Provincia di Ascoli Piceno
SETTORE II – Tutela e Valorizzazione Ambientale
PEC: provincia.ascoli@emarche.it

OGGETTO: Art.27-bis D.Lgs 152/2006 e s.m.i. – Provvedimento autorizzatorio unico (PAU).
GETA SRL. POLO ECOLOGICO (DISCARICA 3) in LOCALITA' ALTA VALLE DEL BRETTEA nel Comune di ASCOLI PICENO (AP).
Progetto "RIPROFILATURA DISCARICA 3 RIFIUTI PERICOLOSI".
Avviso di indizione conferenza di servizi in forma simultanea e modalità sincrona (art.14 legge 241/1990 e s.m.i.) per il 05/03/2024.
Contributo istruttorio.

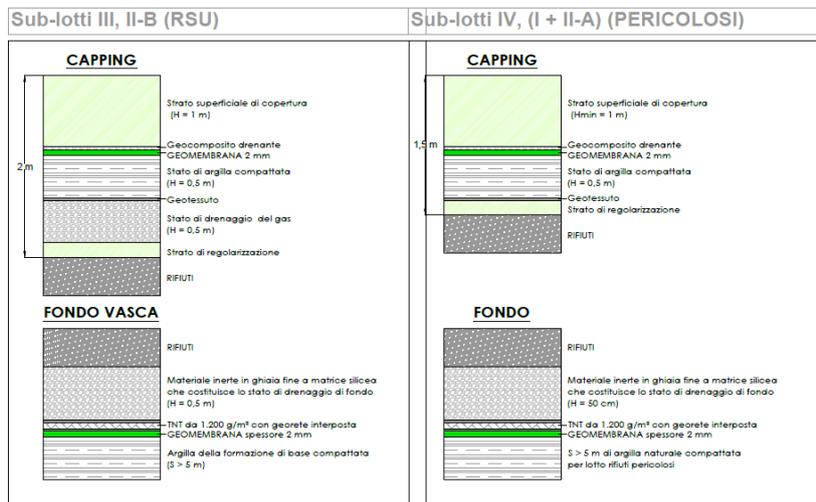
- La quota sommitale dell'intero pacchetto di capping risulterà, alla chiusura della vasca, uniforme su tutta la parte sommitale. In corrispondenza dei sub-lotti adibiti agli RSU verrà realizzato uno strato di regolazione di maggior spessore per consentire la coerenza finale del capping come riportato nell'Elaborato PD_EG_12 agg. Luglio 2023.

- Non sono previste variazioni progettuali relativamente all'impermeabilizzazione del fondo vasca e delle pareti rispetto all'AIA rilasciata dalla Provincia di Ascoli Piceno con Determinazione Dirigenziale n.726/GEN del 03/06/2021 come riportato nell'Elaborato PD_EG_12 agg. Luglio 2023.
